Høringsnotat | Forsyningstilsynet 5. januar 2024

J.nr.: 23/00910

Notat om høring af udkast til Analyse 7 – Automatisk indikator som tillæg til elnetvirksomhedernes indtægtsrammer

FIGUR 1 | UDVIKLINGEN I ANTALLET AF FIRMAER PR. ÅR

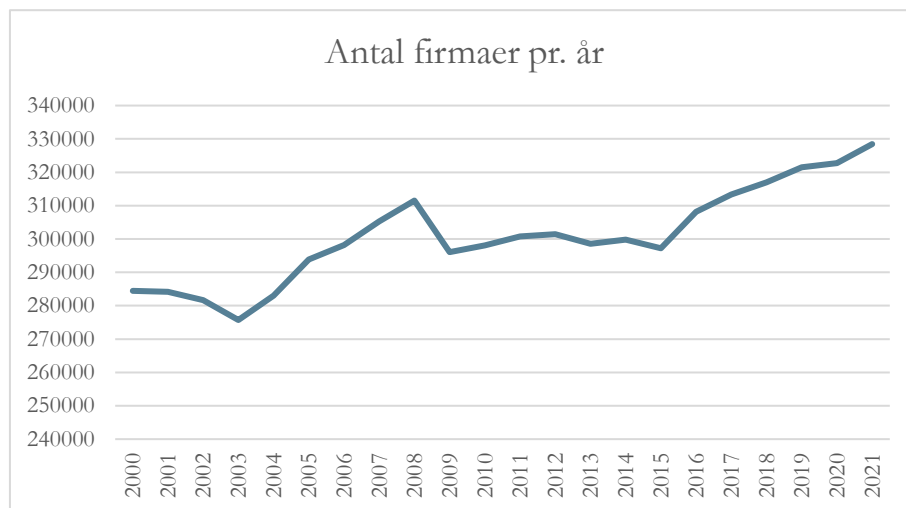
Cerius-Radius har i sit høringssvar på s. 4 anført følgende i relation til Forsyningstilsynets beregninger af meromkostningerne pga. organisk vækst:

Forsyningstilsynet er fortsat af den opfattelse, at væksten i antallet af virksomheder har været meget høj fra 2018-2022 jf. nedenstående figur.
